Radøy kommune

Saksframlegg

Plansak 12602018000300 - detaljreguleringsplan - Manger sentrum aust - framlegg til vedtak om 2 gongs offentleg høyring og ettersyn

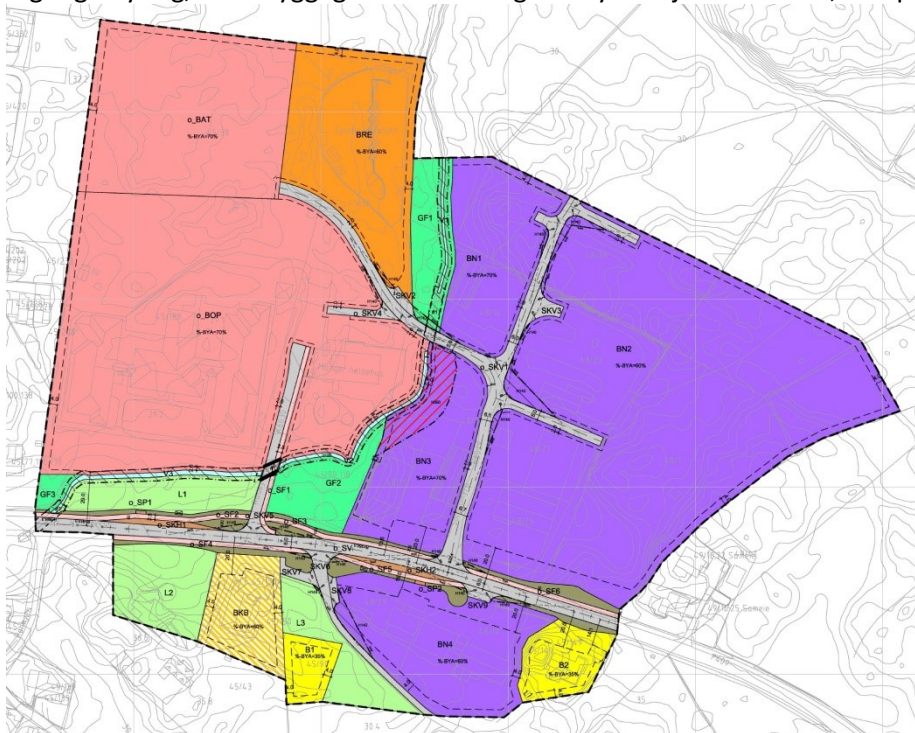
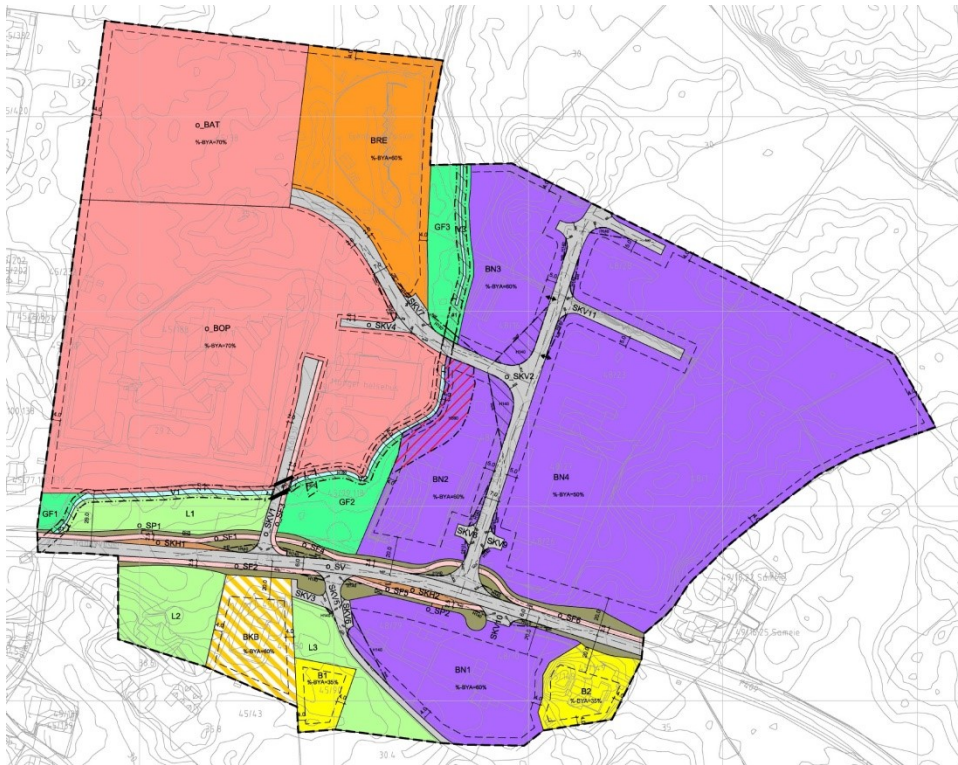
1. gong høyring, ulike byggegrenser mot veg- FVkruss ikkje etter N100, komplisert midtkryss veg.

2. gong høyring, faste byggegrenser, FVkruss i samsvar med N100, ryddig midtkryss, meir areal til vegføremål. Omsynsone for stemma (bevaring kulturmiljø)

Med unntak av noko meir areal til vegføremål er arealbruken behalde i nytt planframlegg.
